DIRECCIÓN DE PREVENCIÓN Y ATENCIÓN DE EMERGENCIAS

CONCEPTO TÉCNICO No. CT - 5233

Localidad	2. CHAPINERO
UPZ	88. REFUGIO
Barrio o Sector catastral	BELLAVISTA
Dirección	CALLE 75 # 4 – 74
CHIP	AAA0093XNJH
Información Catastral	MANZANA 06 PREDIO 04
Fecha de Visita	28 DE ABRIL DE 2008
Área (Ha)	0.0557
Solicitante	CURADURÍA URBANA No. 1
Tipo de Amenaza	REMOCIÓN EN MASA

Figura No.1 – Localización del Proyecto de la CALLE 75 # 4 – 74 en el Plano Normativo de Amenaza por Remoción en Masa del POT.

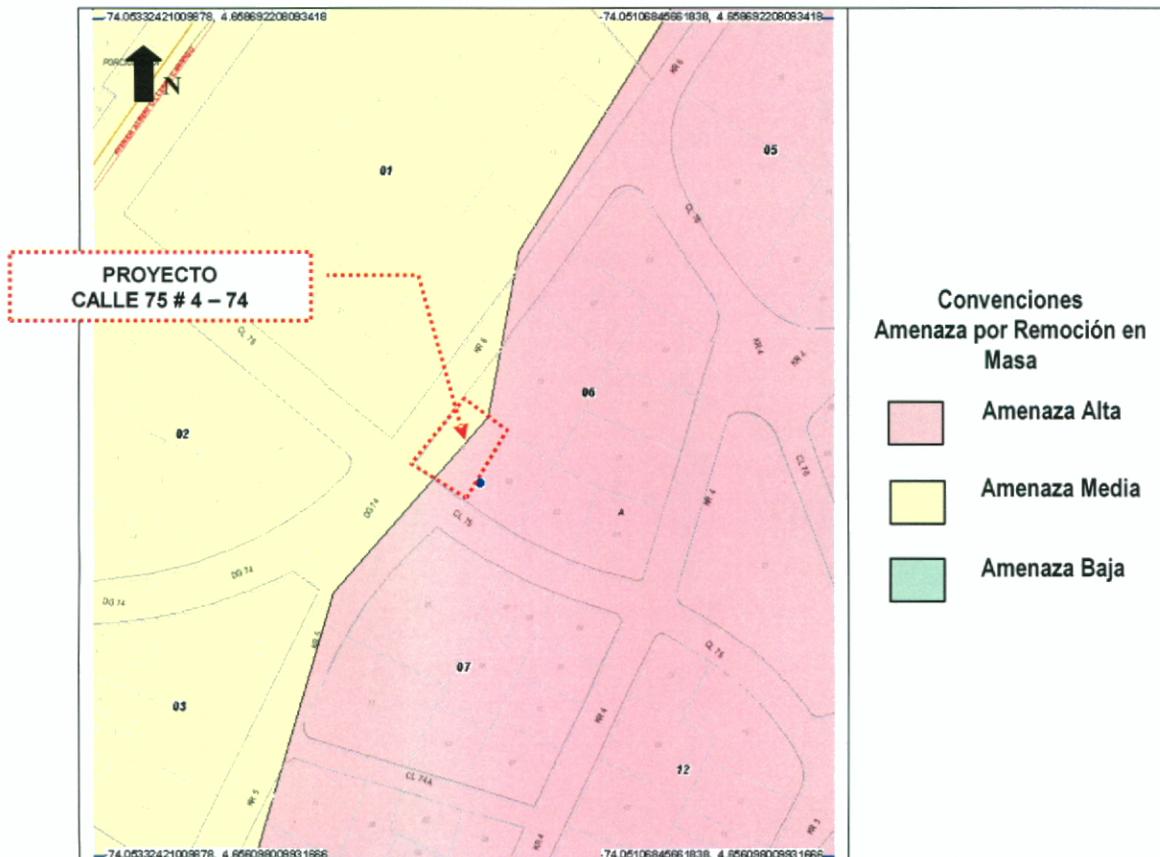
De acuerdo con el plano normativo de Amenaza por Remoción en Masa del Plan de Ordenamiento Territorial de Bogotá – POT, el sector donde se localiza el Proyecto de la CALLE 75 # 4 – 74 se encuentra en una zona de AMENAZA MEDIA Y ALTA por procesos de remoción en masa (Figura No. 1).
